To: "Frida Svendsen" <Frida.Svendsen@tromso.kommune.no>
Subject: Re: Tilbakemelding på KLAGE-22/01120-11 Krognessvegen 8a

Etter avgjørelse fra Statsforvalteren i Troms og Finnmark, har vi vært i kontakt med saksbehandler Trond Presthus Ingebrigtsen. Dette for veiledning tilknyttet innholdet i deres avgjørelse, med spørsmål tilknyttet tidligere godkjente garasje på eiendommen.

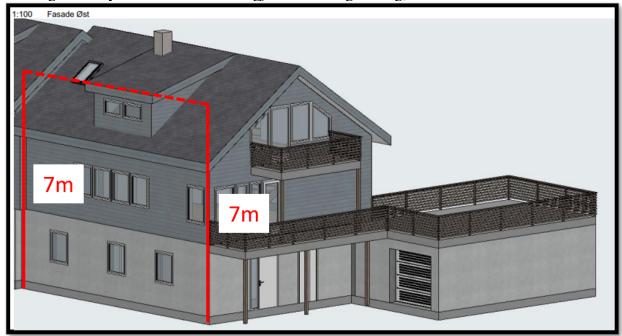
Slik er gesimshøyden målt i forhold til gjennomsnittlig terreng;

§ 6-2. Høyde

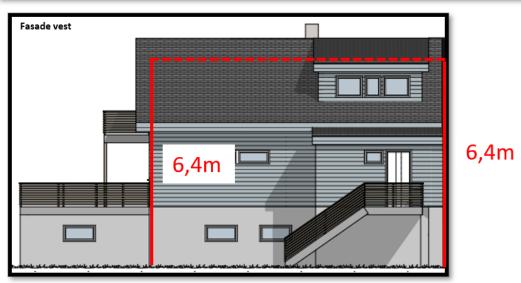
Se vedlagte grad av utnytting. Se § 6-2 om høyde, og særlig side 48 for beregning av planert terrengs gjennomsnittsnivå. Legger også med et utklipp angående måling av høyde.

- (1) Gesimshøyde er høyde til skjæringen mellom ytterveggens ytre flate og takflaten. Hvor taket er forsynt med et takoppbygg eller parapet som stikker mer enn 0,3 m opp over takflaten, regnes høyden til toppen av takoppbygget/parapetet. Gesimshøyde måles i forhold til ferdig planert terrengs gjennomsnittsnivå rundt bygningen.
